20240626 FIFC 質問に対する返答

F. Sakuma, RIKEN

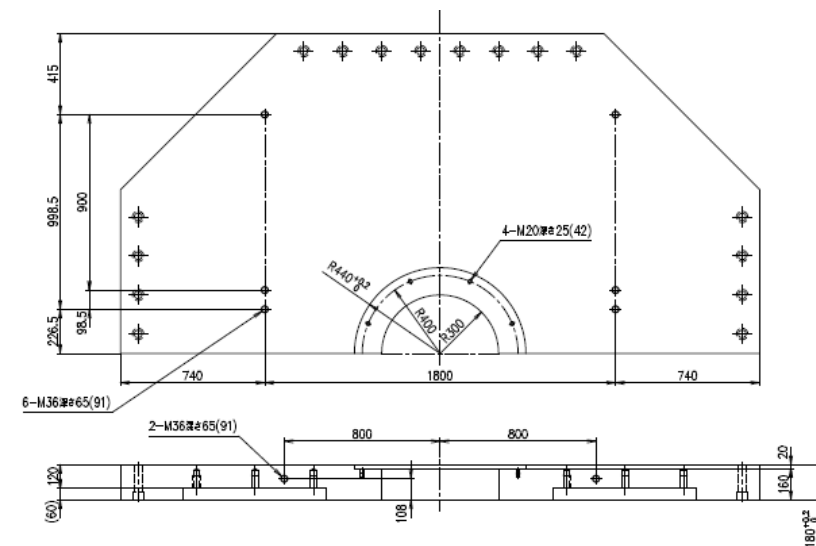
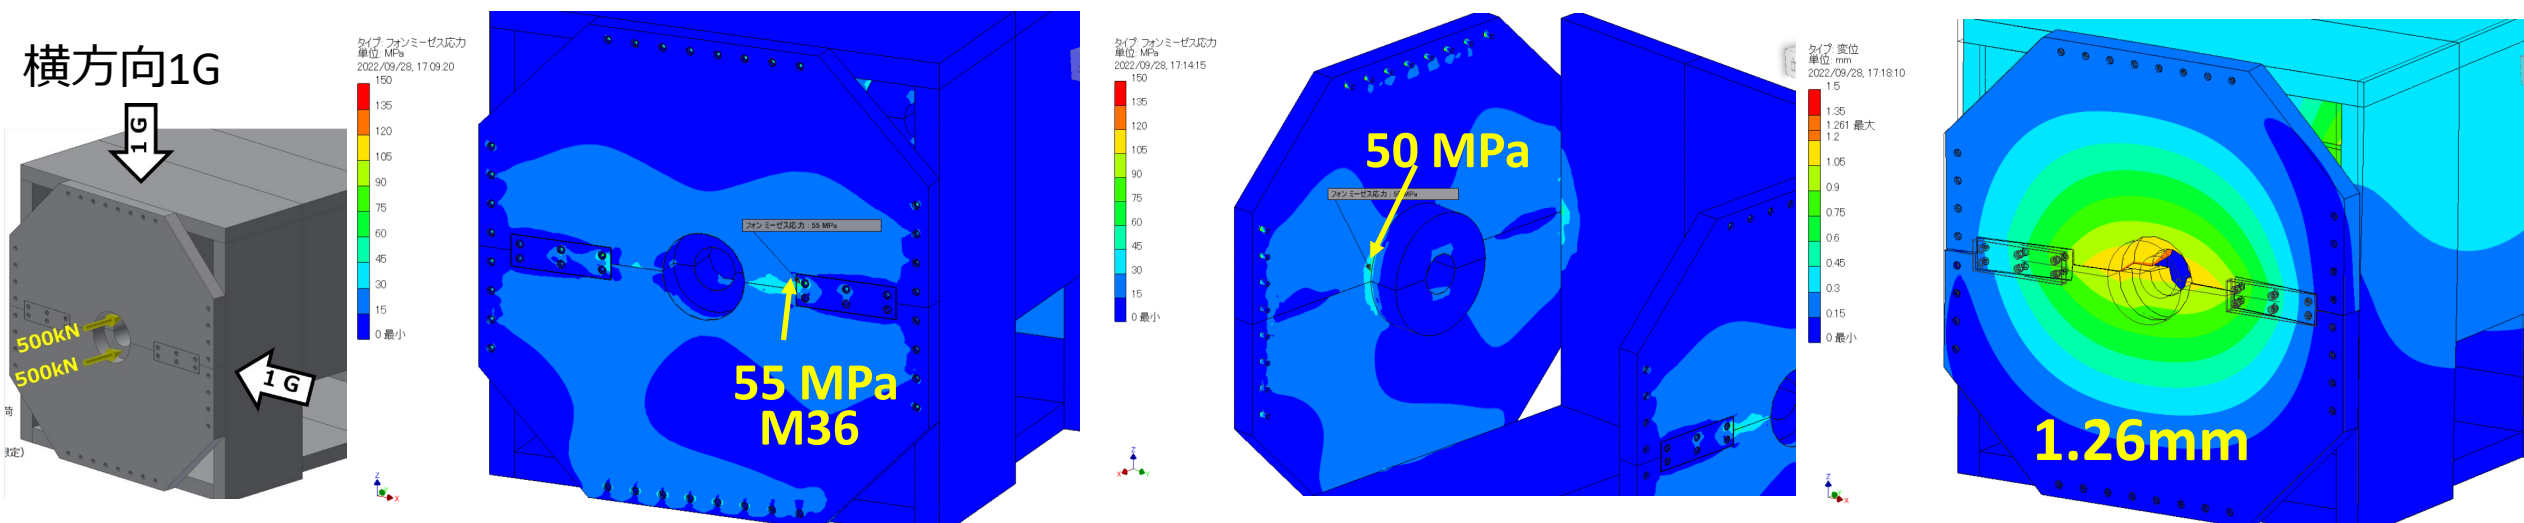
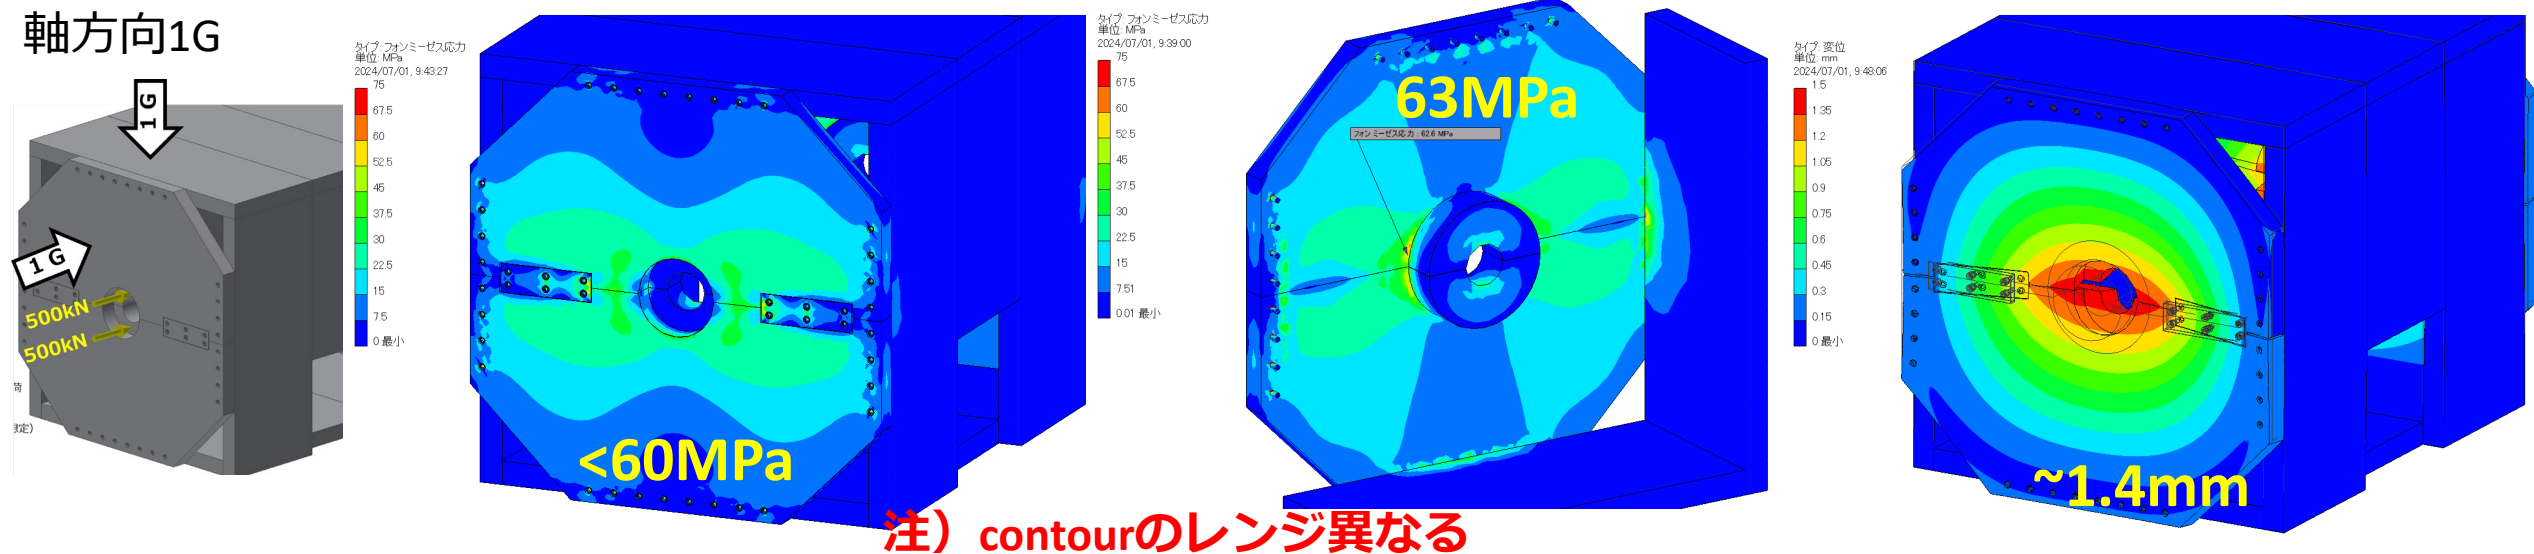
軸方向には1G掛けていないのか？

軸方向には1G掛けていないのか？

- 見せた資料では、1Gは横方向から
- **軸方向に1Gを掛けても大きな変化無し**
 - エンドヨーク1枚（上下2分割）6.4tなので、1Gで掛かる力は63kN。
500kNの電磁力に隠れてしまう。

Stress

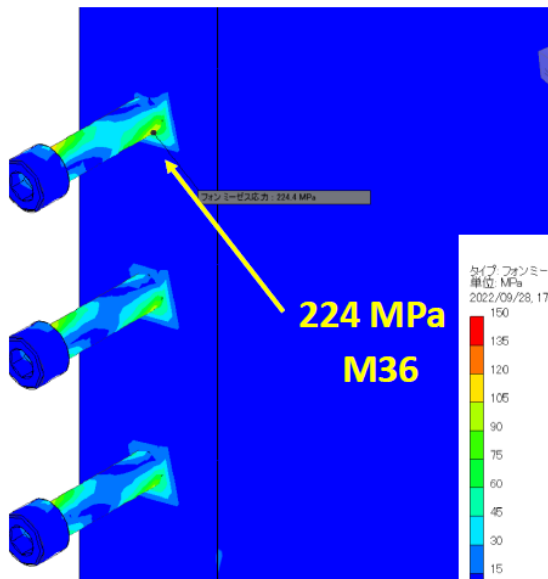
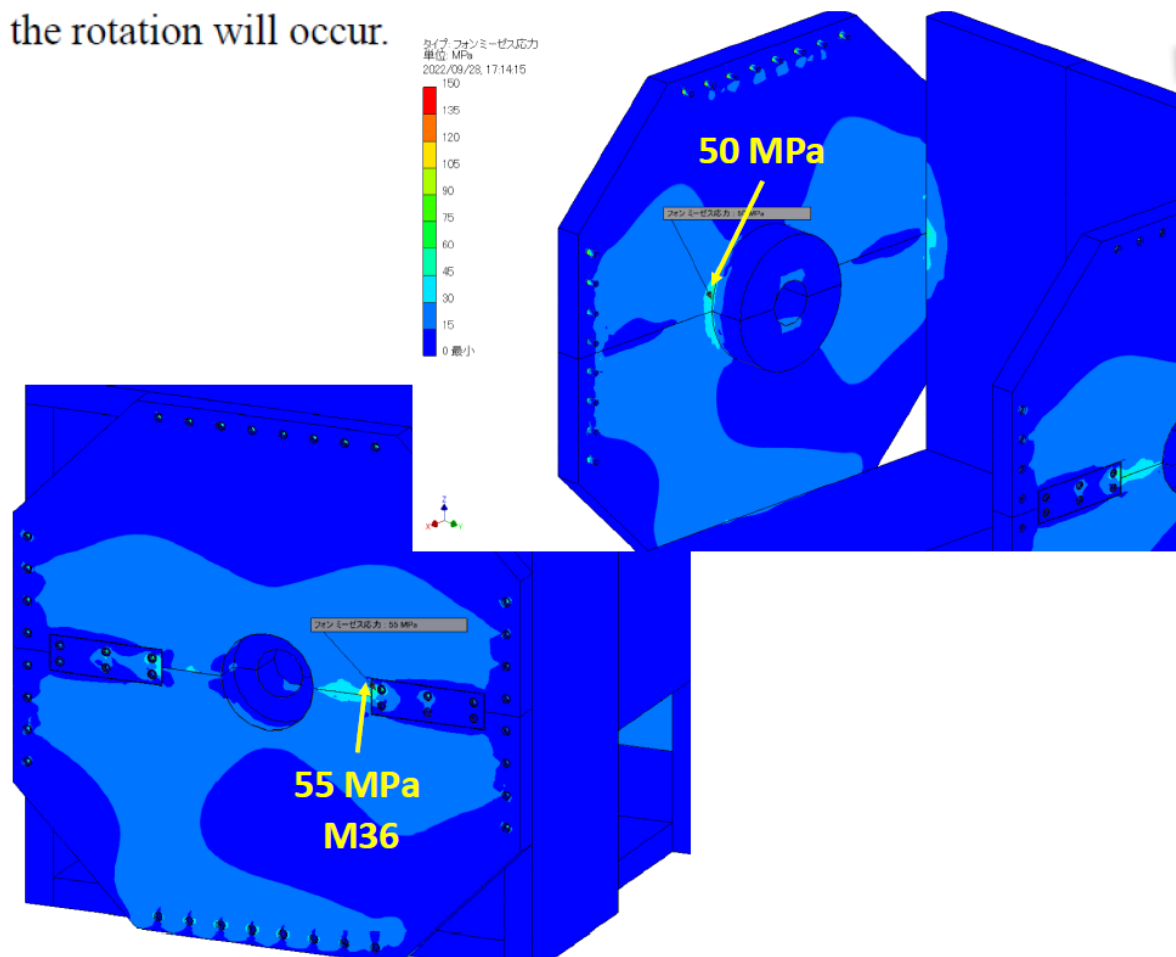
endcapが開いてないように見える。拘束条件大丈夫？

- In the structural analysis for the yoke structure by the electrical force, rotation degrees of freedom should be considered in the boundary condition. Larger displacements than the estimations due to the rotation will occur.

150MPa max

the maximum (tensile) stress
on a bolt is 224 MPa

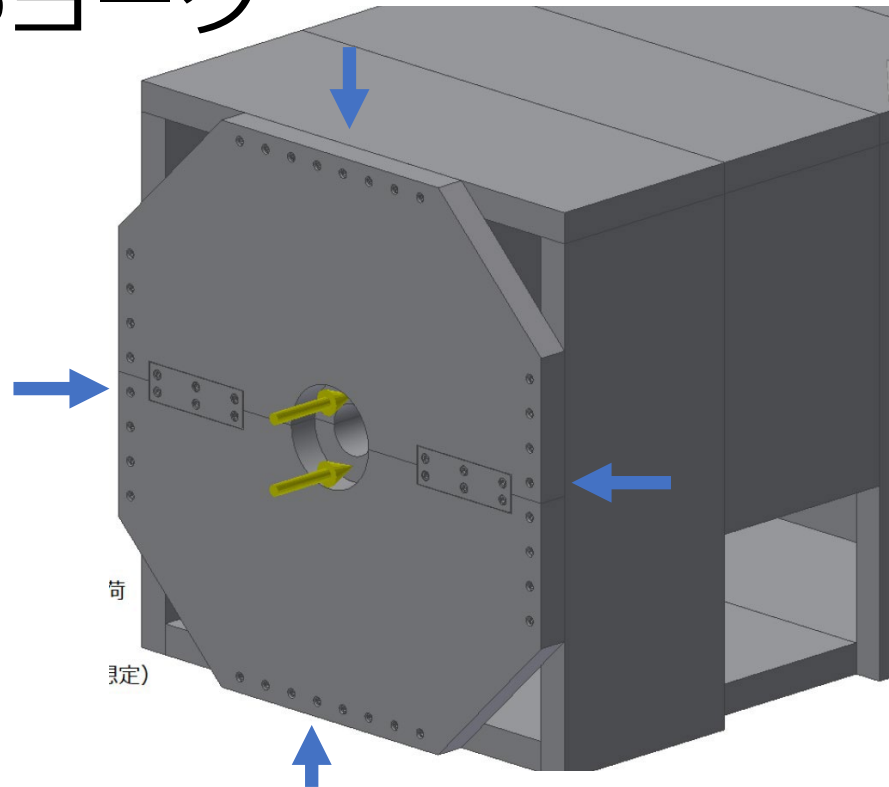
endcapが開いてないように見える。拘束条件大丈夫？

- **エンドヨークとサイドヨークは接着していない**
 - ボルトで荷重を受ける条件で解析
 - 拘束は下部ヨーク

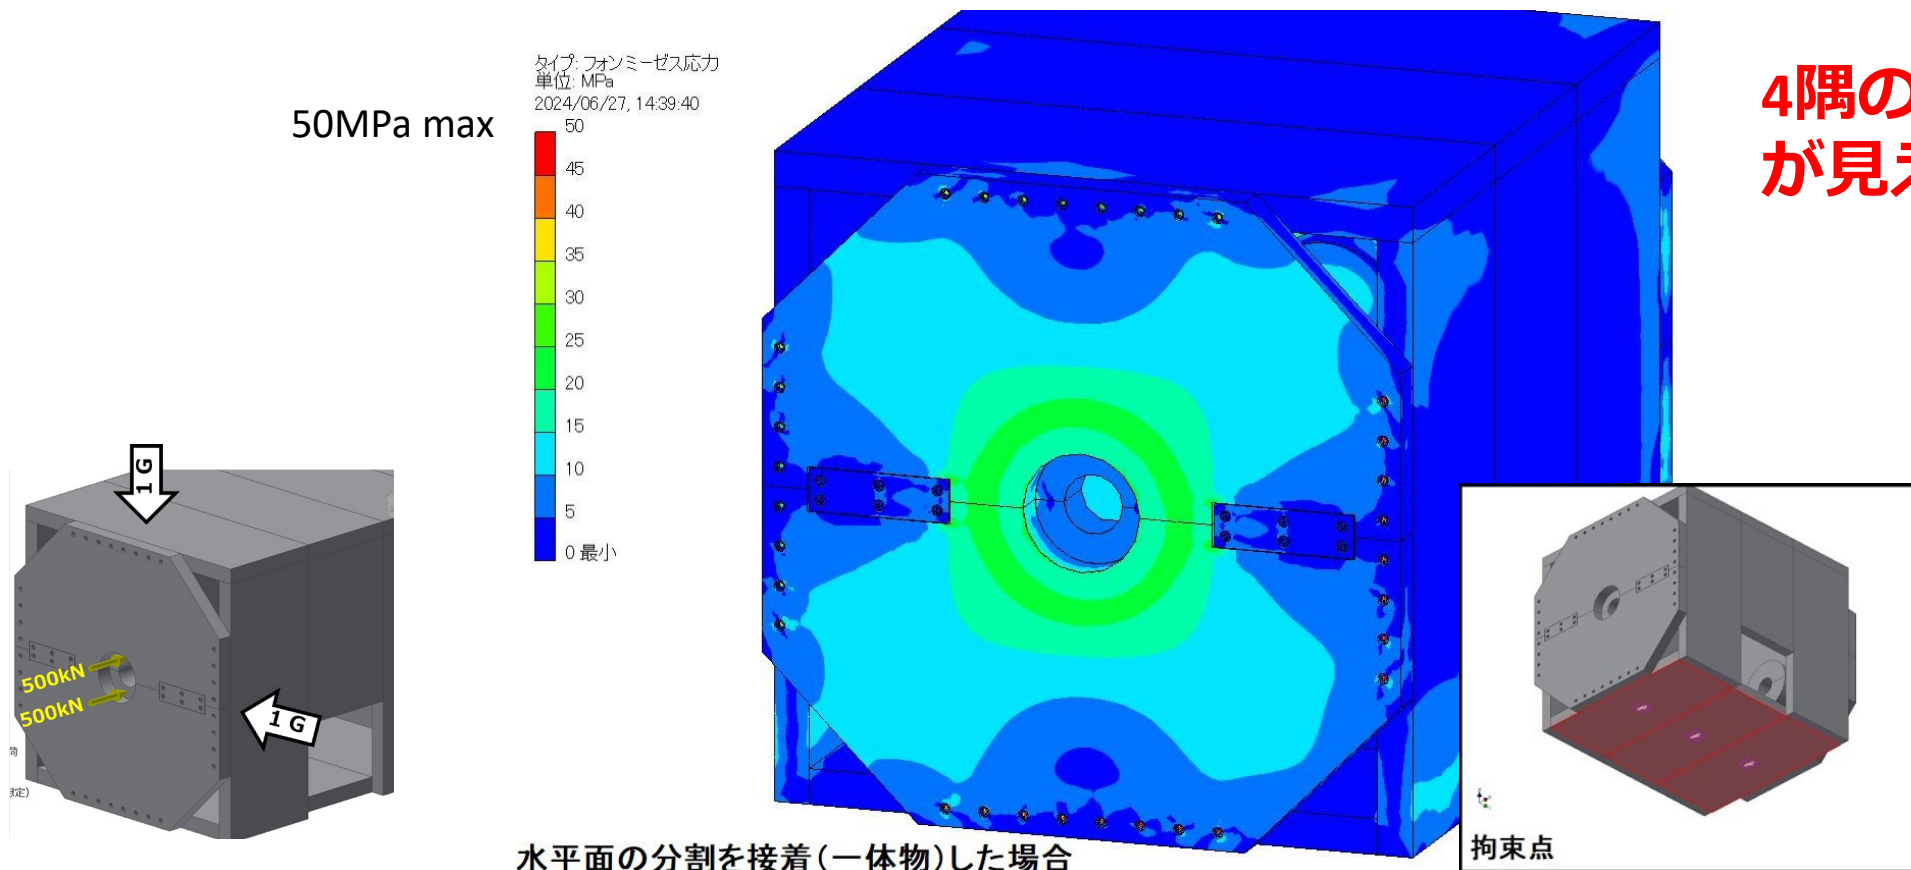
endcapが開いてないように見える。拘束条件大丈夫？

- 仮にエンドヨークが一体物（解析では水平面の分割を接着）だった場合の応力分布

4隅の切り欠きの効果
が見える

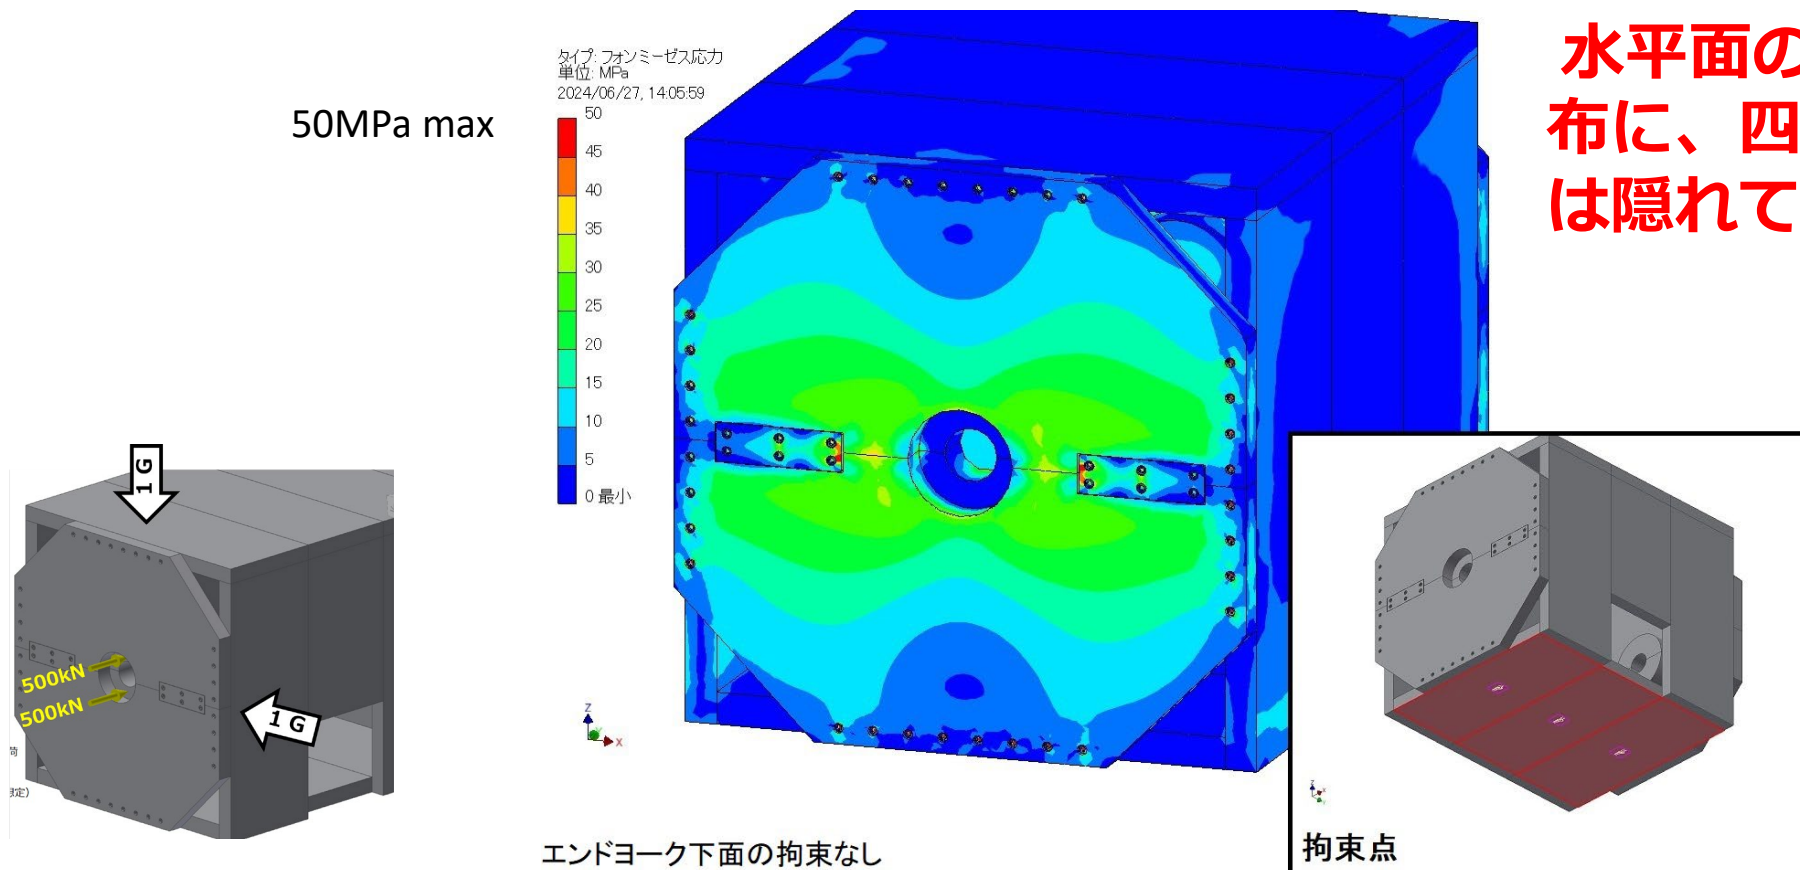
endcapが開いてないように見える。拘束条件大丈夫？

- 実際は水平面で上下分割されているので、先日見せたような応力分布となる

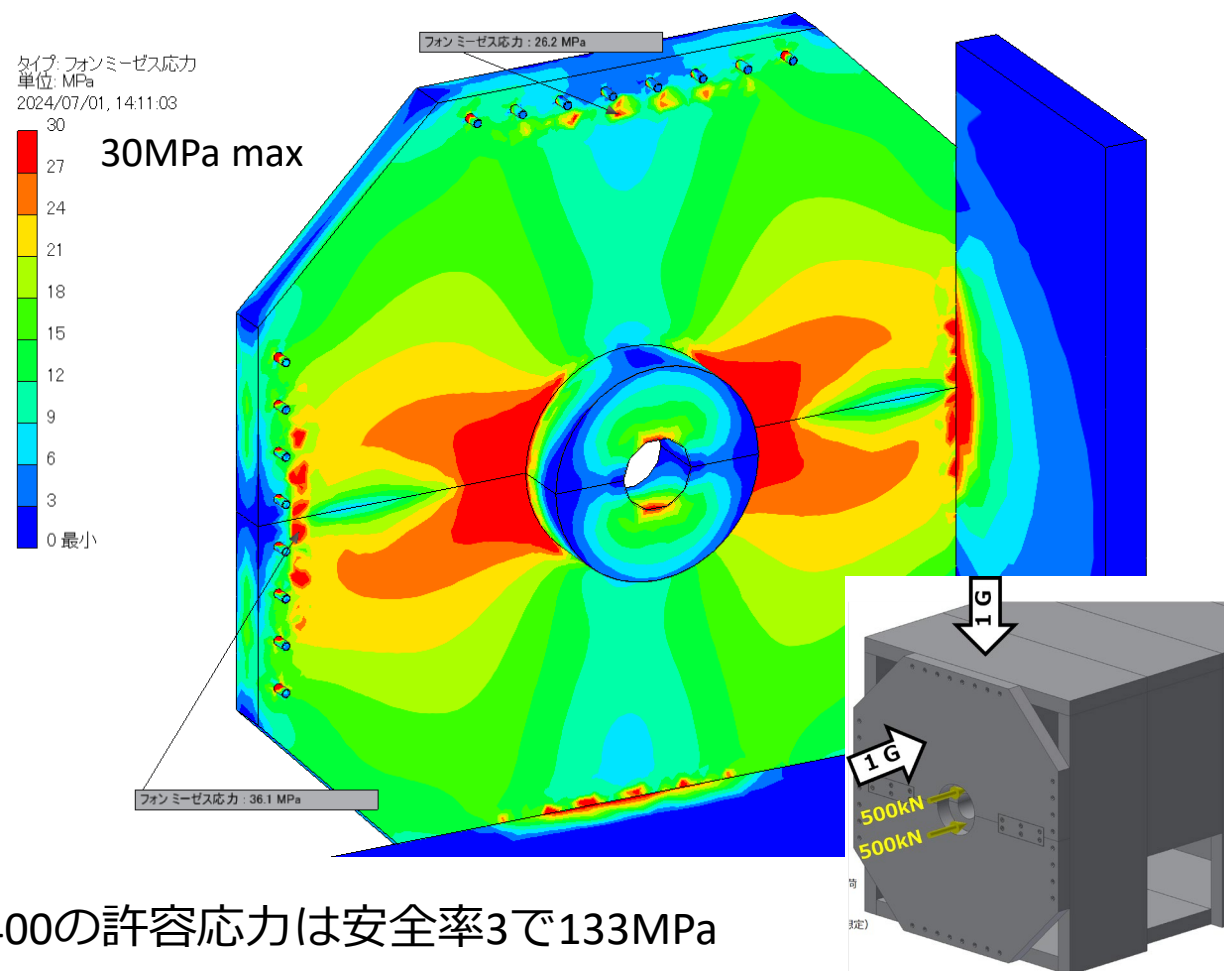
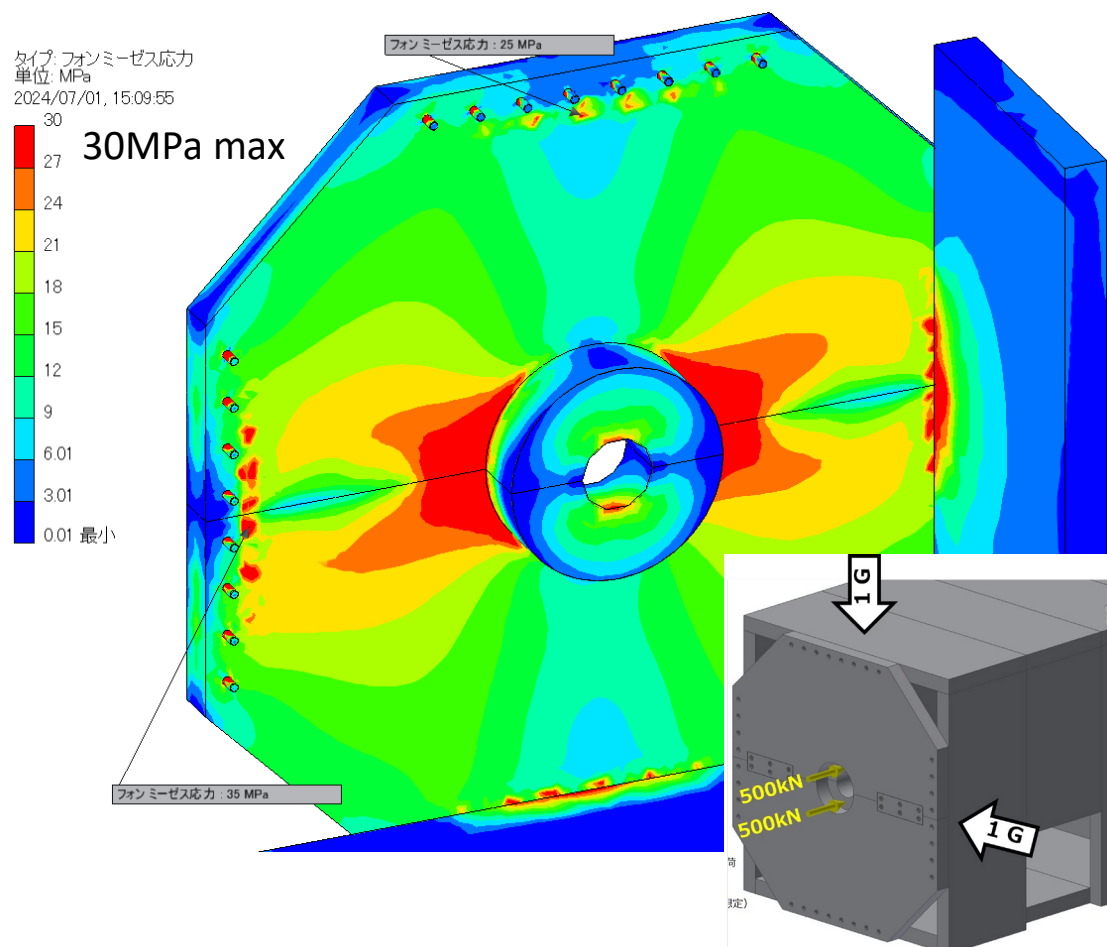
endcapが開いてないように見える。拘束条件大丈夫？

- ・サイドヨークとの接触面に沿っては20~40MPaの応力が出る

* SS400の許容応力は安全率3で133MPa
